Uzgodnienie projektu budowy sieci kanalizacji deszczowej w Rudziczce, ul. Drozdów

Dot.: wydania warunków technicznych zabezpieczenia sieci gazowej w związku z projektowaną przebudową drogi w Rudziczce przy ul. Drozdów

Wykonanie uproszczonej dokumentacji projektowej w tym zgłoszenie przebudowy ul. Drozdów w Rudzicach odcinek o długości ok. 270mb

Przedmiot uzgodnienia : Projekt budowy kanalizacji deszczowej w związku z przebudową ul. Drozdów

Plan Sytuacyjny Kanalizacji Deszczowej

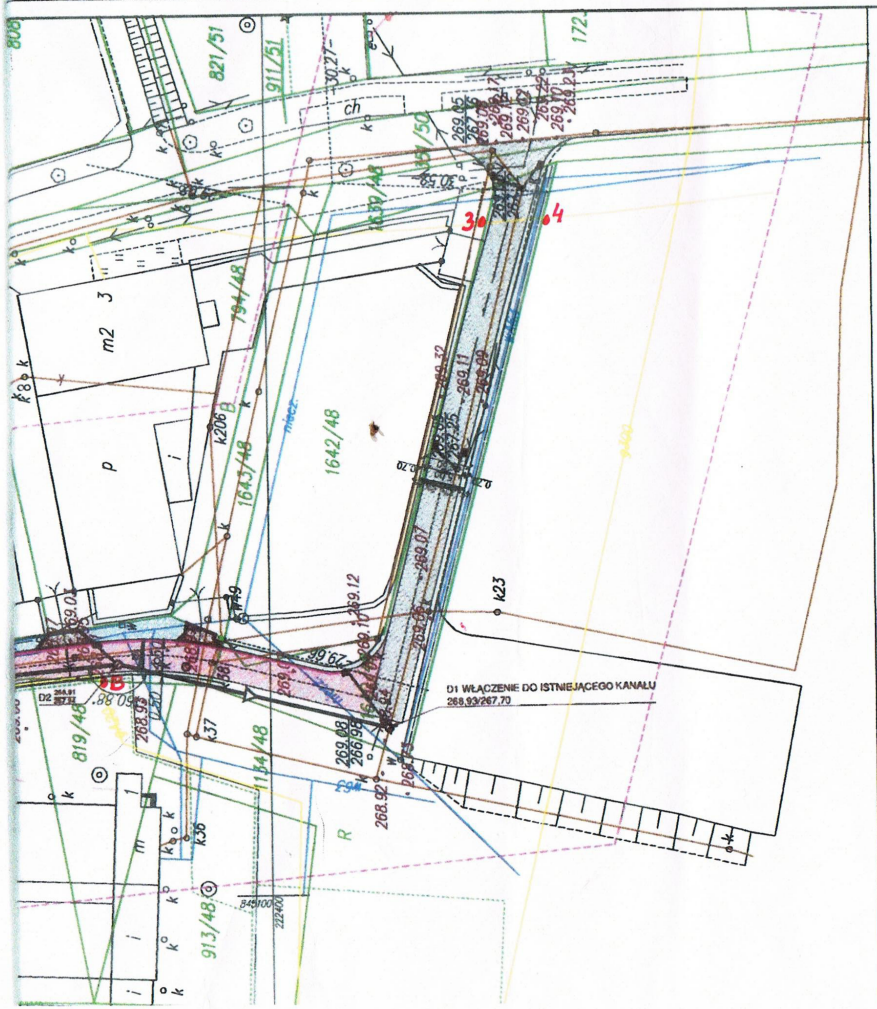
1. Wyrażamy zgodę na maksymalne zbliżenie projektowanych studni deszczowych D2, D3, D4, D5 do istniejącej kanalizacji sanitarnej na minimalną odległość 0,50 mb.
2. Z uwagi na to, iż nie posiadamy rzędnych posadowienia sieci wodociągowej wraz z przyłączami, przyjęte przez Państwa zagłębienie należy traktować orientacyjnie. W związku z tym, należy ująć w kosztorysie inwestorskim ewentualną przebudowę:
   - przyłączy wodociągowych PE 63 (pkt A) oraz PE 40 (pkt B) w miejscu kolizji z projektowanym kolektorem PCV 400,
   - sieci wodociągowej w miejscu kolizji z projektowanymi przykanalikami do studni D3, D4, D5.
3. Przykanaliki do wpustów deszczowych zaprojektować tak, aby nie wystąpiły kolizje z istniejąca siecią kanalizacji sanitarnej.

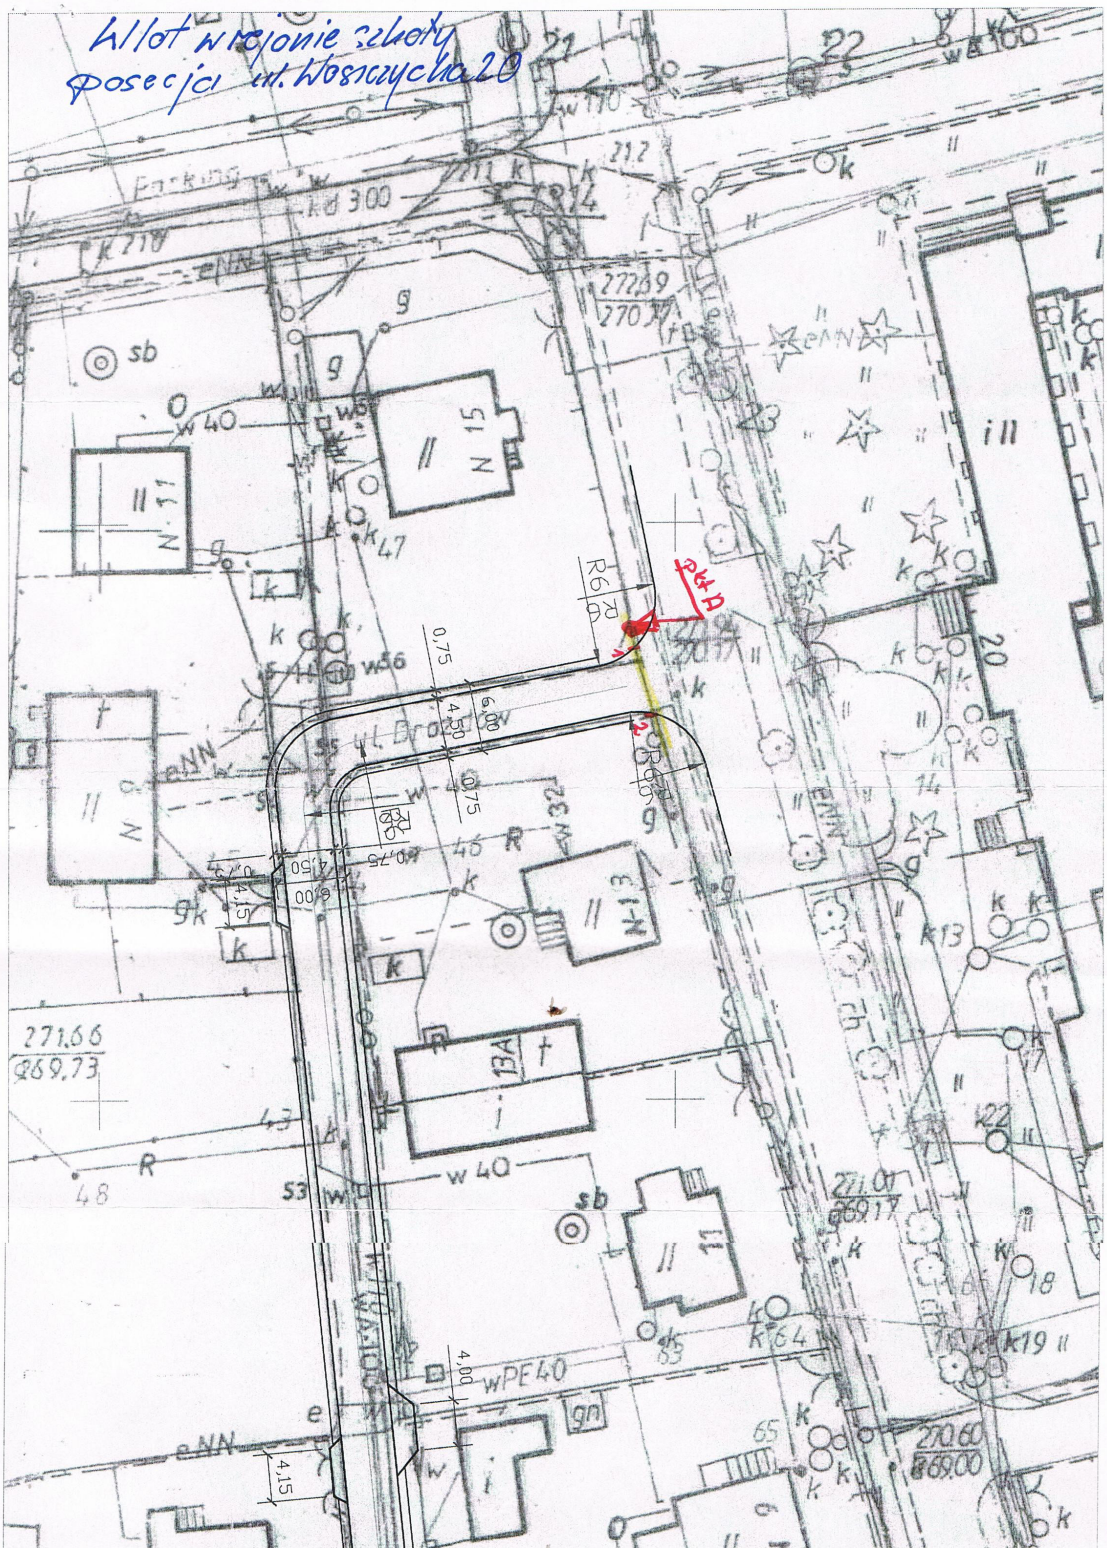
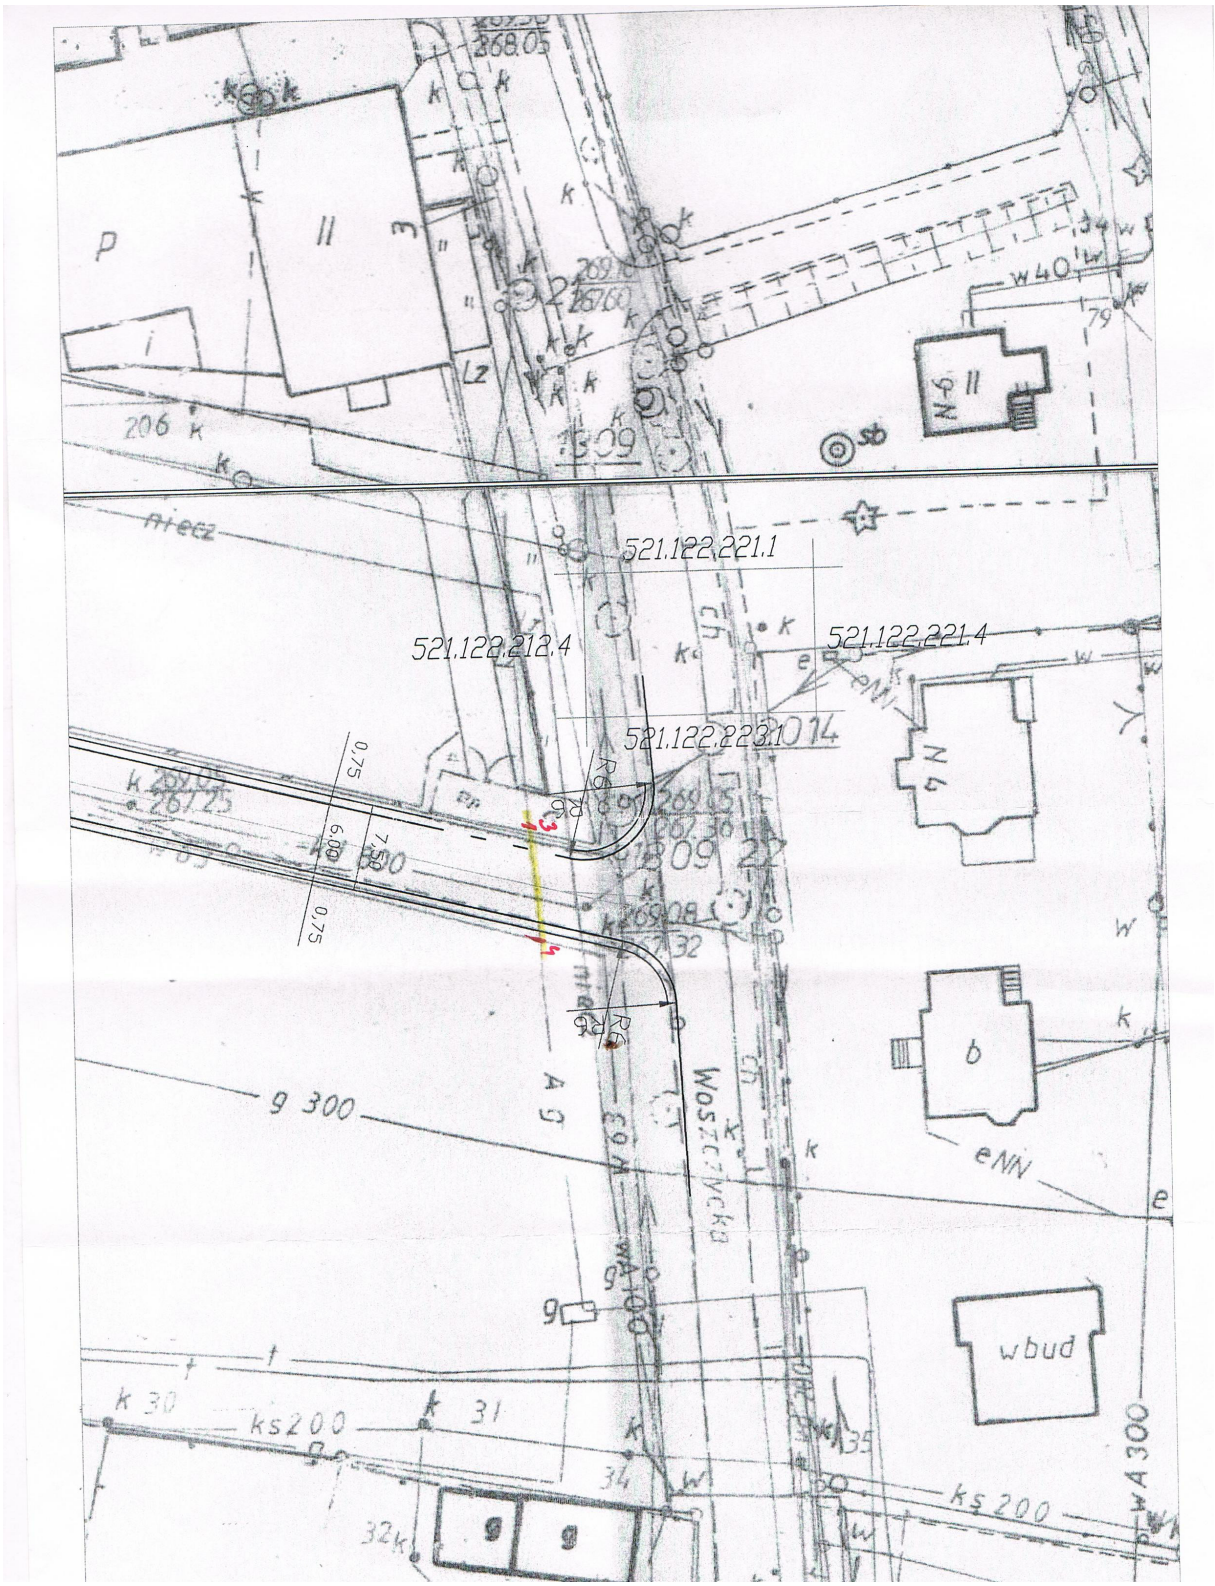
4. W związku z kolizją projektowanej przebudowy drogą z istniejącą siecią gazową proponujemy zaprojektować na odcinkach kolizyjnych (na planie pkt. 1-2, oraz pkt. 3-4) zabezpieczenie istniejącego gazociągu stalowego Dn 100 śr/c rurą ochronną dwudzielną, spawaną wzdłużnie.

5. Zabudowę rury ochronnej należy wykonać zgodnie z BN-72/8976-50.
6. Ze względu na zbyt małą odległość istniejącego gazociągu Dn 32 stal śr/c od projektowanej ulicy Drozdów (na planie pkt. A-B) należy w/w gazociąg przebudować na gazociąg z rur PE100RC SDR11 i umieścić poza pasem drogi.

A-B - przebudowa gazociągu - 432

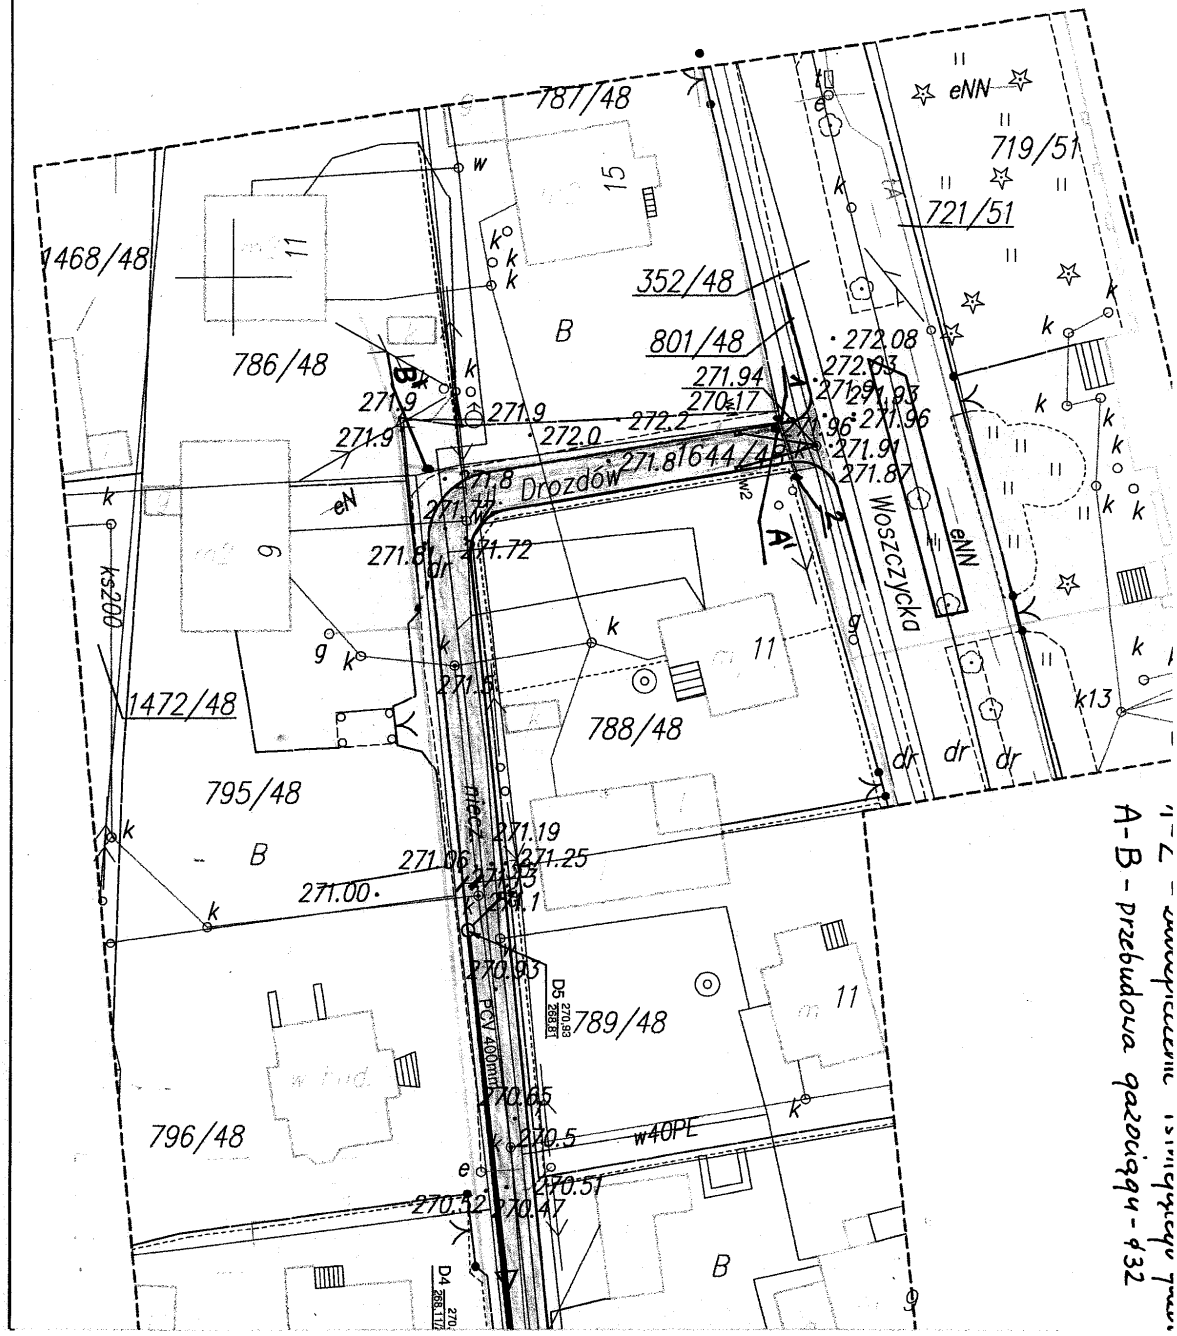
- zakres przebudowy gazociągu zostanie ograniczony do odcinka A'B' od ul. Woszczyckiej do działki 786/48 w ul. Drozdów tym samym odstąpiono od przebudowy odcinka NS gazociągu w ul. Drozdów - w załączeniu mapa.

- zabezpieczenie gazociągu na wlotach ul. Drozdów do ul. Woszczyckiej pozostaje bez zmian
- Gmina zleci opracowanie odrębnej dokumentacji projektowej przebudowy sieci gazowej na odcinku A'B' z uwagi na fakt, iż realizowana przebudowa ul. Drozdów odbywa się w oparciu o zgłoszenie robót budowlanych zaświetniającym pasie drogowym nie ma możliwości ulokowania kolidującego odcinka gazociągu w związku z brakiem dostępnego miejsca
